TRANSPORDIAMET

Meie 18.06.2026 nr 7.1-2/26/10329-2

**Kiili vald, Vaela küla, Metsavälja tee 1a  
kinnistu projekteerimistingimuste eelnõu  
kooskõlastamine märkustega**

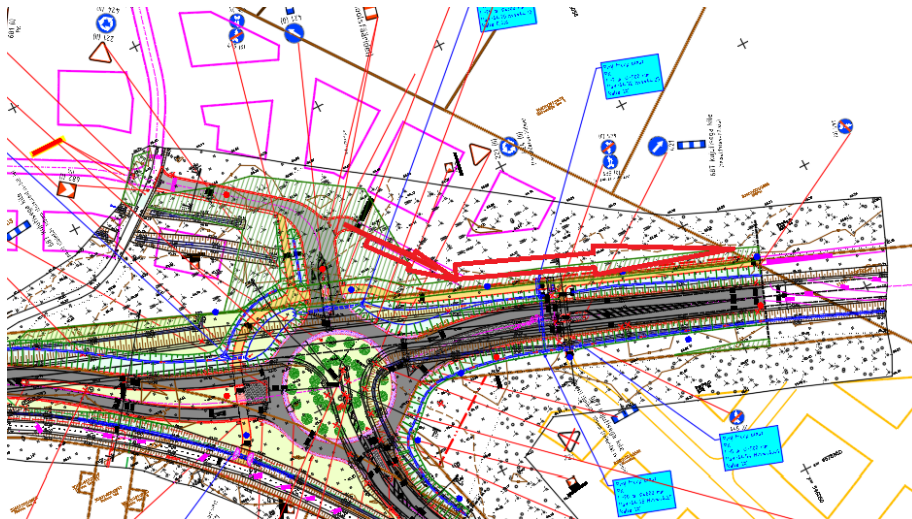
4. Projektis kasutada riikliku teeregistri (<http://teeregister.riik.ee>) põhiseid teede numbreid ja nimetusi.
5. Juurdepääs kavandada riigitee km 3,42 olemasoleva ristumiskoha kaudu, kuid ristmikult ei ole võimalik tagada juurdepääsu suurema arendushuvi korral. Palume teha koostööd naaberkinnistu Kuusiku (30401:001:2042) omanikuga ja kaaluda võimalust juurdepääs lahendada üle Kuusiku kinnistu kavandatava kogujatee, mis on ühendatud projekteeritava ringristmikuga. Ringristmik võimaldab sooritada vasakpöoret ohutult sh tiptunnil. Väljavõte ringristmiku lahendusest koos võimaliku kogujateega.
